REFERENTE: PEDIDO DE ESCLARECIMENTOS E/OU IMPUGNAÇÃO AO EDITAL DE LICITAÇÃO Nº 098/2023, DA MODALIDADE TOMADA DE PREÇOS, Sendo o objeto a Contratação de empresa para construção de passeio/calçadas da Rua José Francisco Kuhnen, Fazenda do Sacramento, Águas Mornas, numa extensão de 740,00 metros, no Município de Águas Mornas/SC

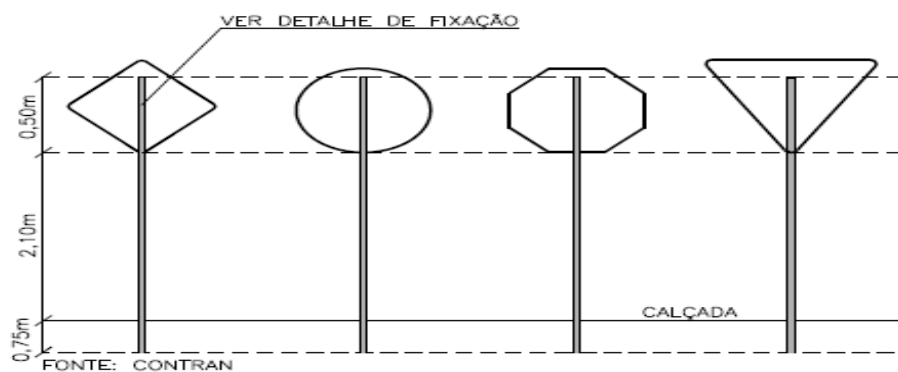
7 - No Memorial Descrito, demonstra as seguintes situações:

- Prever serviços de topografia, mas não está previsto na planilha orçamentária;
- Não descreve os serviços de Pintura de faixas e de meio fio;
